## RESPUESTA NOTA DEIA-DEEIA-AC-0073-2106-2024

### RESPUESTAS CORRESPONDIENTES A LA SEGUNDA INFORMACIÓN ACLARATORIA PARA LA MODIFICACIÓN DEL ESTUDIO DE IMPACTO AMBIENTAL, CATEGORÍA II.

Nombre del proyecto: VILLAS DE AGUACATAL.

Nombre del promotor: AGUACATAL DEVELOPMENT, S.A.

PLANTA GENERAL DE LOTIFICACIÓN, CON LAS  
MODIFICACIONES PROPUESTAS EN EL ÁREA DE  
PTAR.

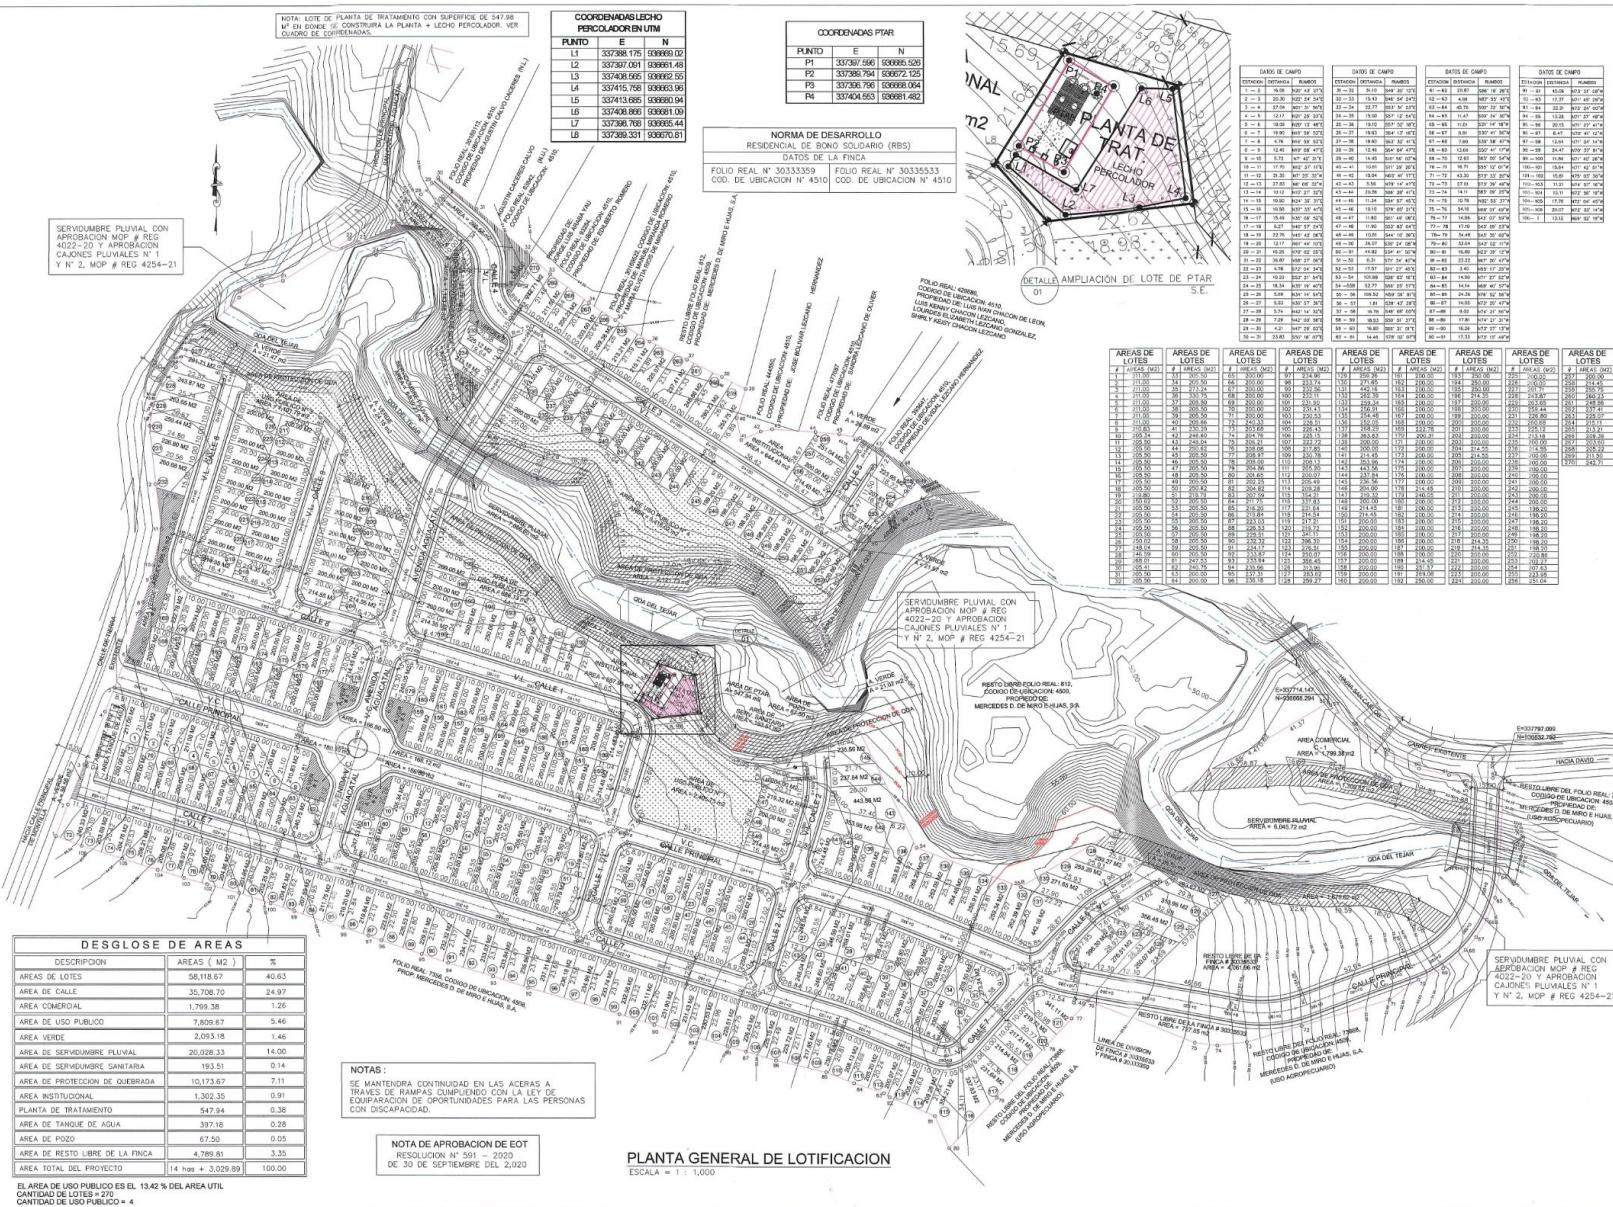
- a. Aclarar las áreas correspondientes a la estructura de la PTAR y lecho percolador; además presentar sus respectivas coordenadas UTM, dentro del lote de la PTAR aprobada y que no traslapen entre sí.
- b. Presentar plano del proyecto donde se evidencie claramente la modificación propuesta (lecho percolador), estructura de la PTAR y lote de la planta de tratamiento de aguas residuales aprobada.

- b. Para tales efectos se presenta en el **ANEXO N°1. PLANTA GENERAL DE LOTIFICACIÓN, CON LAS MODIFICACIONES PROPUESTAS EN EL ÁREA DE PTAR.**
2. La unidad ambiental sectorial del ministerio de vivienda y ordenamiento territorial (MIVIOT), a través de la nota No. 14.1204-061-2024, en evaluación de la primera información aclaratoria de modificación del EslA, indica que: *“Aportó en la primera información aclaratoria en los anexos, nota de solicitud*
